改善箇所説明図

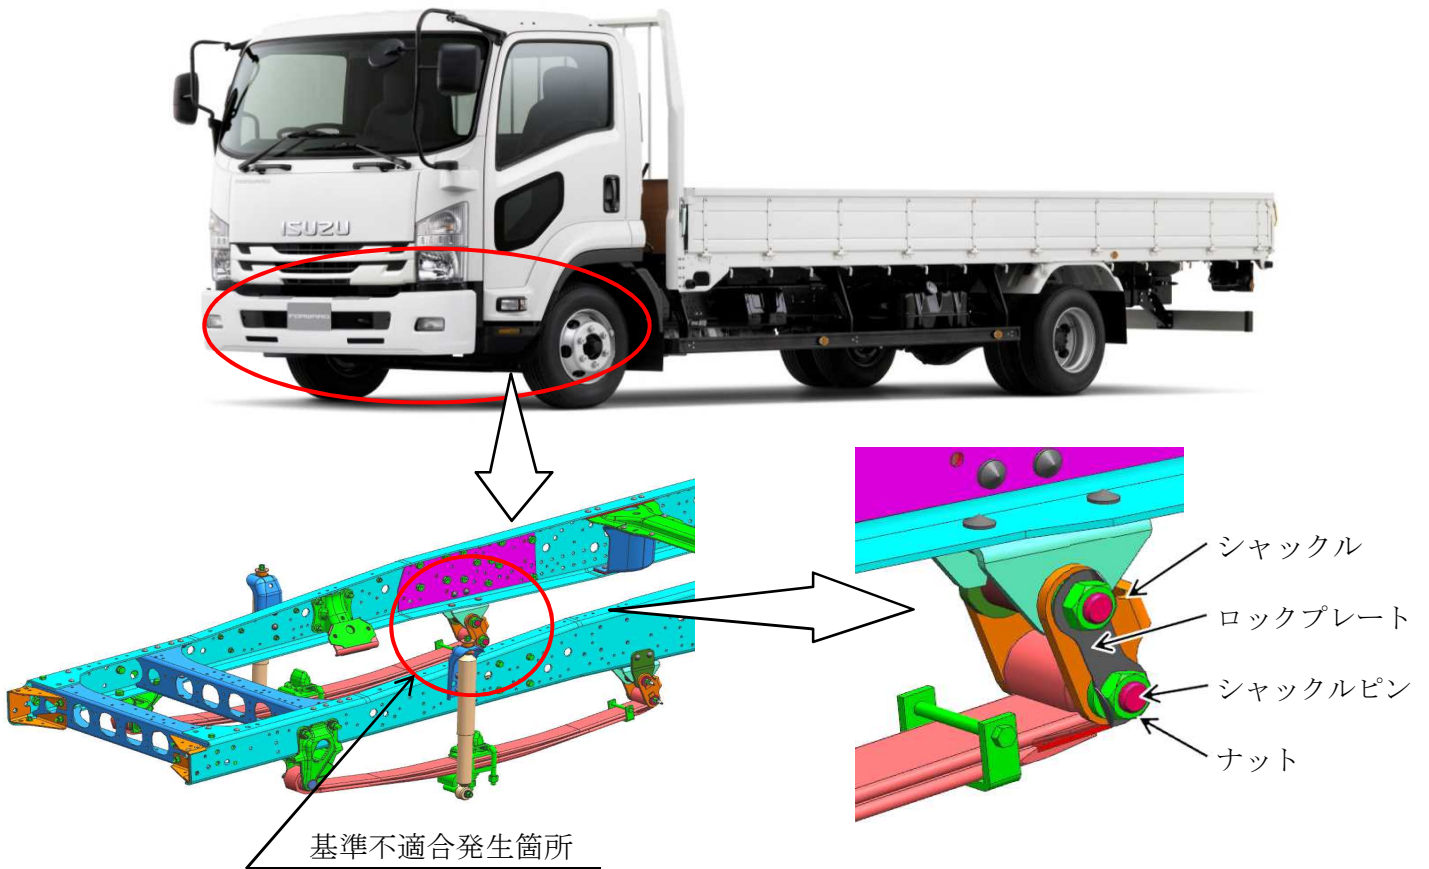
中型トラックにおいて、右側フロントリーフスプリングのシヤックル取付け用ナットを固定するロックプレートの組付けが不適切なものがある。そのため、そのまま使用を続けると、当該ナットが緩み、最悪の場合、シヤックルが脱落するおそれがある。

全車両、当該ロックプレートの組付け状態を点検し、組付け状態が不適切なものは、ロックプレートを新品に交換するとともに、正規に組付ける。
